**Avis de la Mission régionale d'autorité environnementale  
de la région Nouvelle-Aquitaine  
sur la déclaration de projet portant mise en compatibilité  
du plan local d'urbanisme (PLU) de Garlin pour la réalisation d'un  
parc photovoltaïque de 8.7 ha  
sur les communes de Miramont-Sensacq (40) et de Garlin (64)**

n°MRAe 2020ANA39

dossier PP-2019-9363

**Porteur de la procédure :** communauté de communes Luys-en-Béarn

*Évolutions du PLU du Tursan secteur de Miramont-Sensacq  
 (Source : notice explicative Tursan-non paginée)*

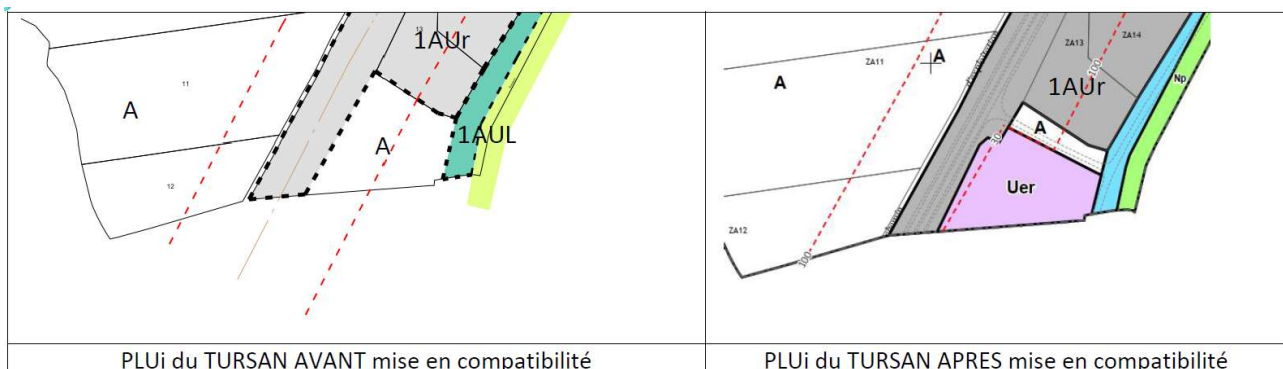
La mise en œuvre des mesures d'évitement par le projet a impliqué une diminution significative de l'emprise initialement envisagée (le projet est passé de 14 ha à 8,7 ha<sup>4</sup>). Ceci est effectivement acté par les mises en compatibilité des deux documents d'urbanisme. Des incohérences apparentes restent cependant à lever concernant les surfaces, entre le document « projet »(8.7ha) et les surfaces annoncées pour les mises en compatibilité (9 .5 ha au total).

Les mesures de réduction d'impact concernant le renforcement des haies existantes et la création des haies bocagères complémentaire sont traduites par les deux OAP. Les implantations de panneaux restent quant à elles dépendantes des autorisations d'urbanisme. Elles devraient respecter les mesures d'évitement et de réduction d'impacts prévues dans l'étude d'impact mais ne sont pas imposées par les règlements tant du zonage Ner du Plu de Garlin que du zonage Uer du PLUi de Tursan.

La MRAE note également plus largement que les règlements des zonages Ner et Uer ne sont pas spécifiques à des implantations photo-voltaïques. L'évaluation environnementale fournie, qui s'appuie sur l'étude d'impact du projet de parc photovoltaïque, ne parait donc pas superposable avec tout ce que permet le nouveau règlement du secteur, hormis la hauteur limitée à 4 mètres. Concernant le PLUi du Tursan par ailleurs, où existe déjà un secteur Uer, il serait attendu une présentation des secteurs relevant déjà de ce zonage.

**Enfin la prise en compte des zones humides et des mesures d'évitement-réduction d'impacts liées à l'implantation des panneaux demanderait un argumentaire et une traduction réglementaire plus précis. La MRAe rappelle que seul le zonage et l'OAP seront opposables aux permis de construire après la mise en compatibilité du document d'urbanisme.**
